# E-CORE [イー・コア] 直管形LEDベースライト モデルチェンジのお知らせ

**梱包形態** (FL20形蛍光灯器具相当 直付笠付) と、**本体寸法** (FL20形蛍光灯器具相当 直付トラフ・直付笠付) が変更になります。

■ FL40 形相当笠付器具

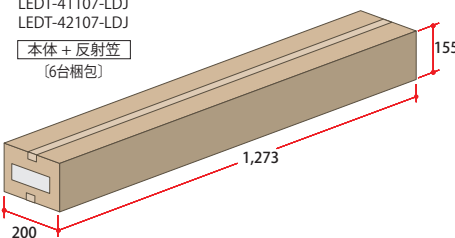
別梱包 (本体・反射笠) になります

従来は保護材を挟み本体と反射笠を外装箱に同梱しておりましたが、本体と反射笠を別梱包にすることで、梱包材 (廃材) を半分以下に削減。環境に配慮した省資源梱包です。

LEDT-41107-LDJ  
LEDT-42107-LDJ  
[本体 + 反射笠]  
(6台梱包)

廃材を  
半分以下  
に削減

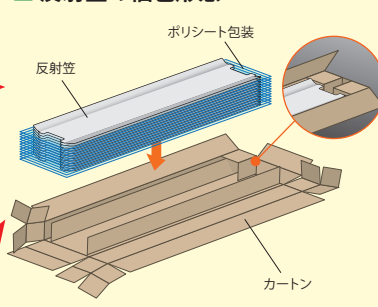
■ 反射笠の梱包形態 (FL20形・40形共通)

■ 本体の梱包形態 (FL20形・40形共通)
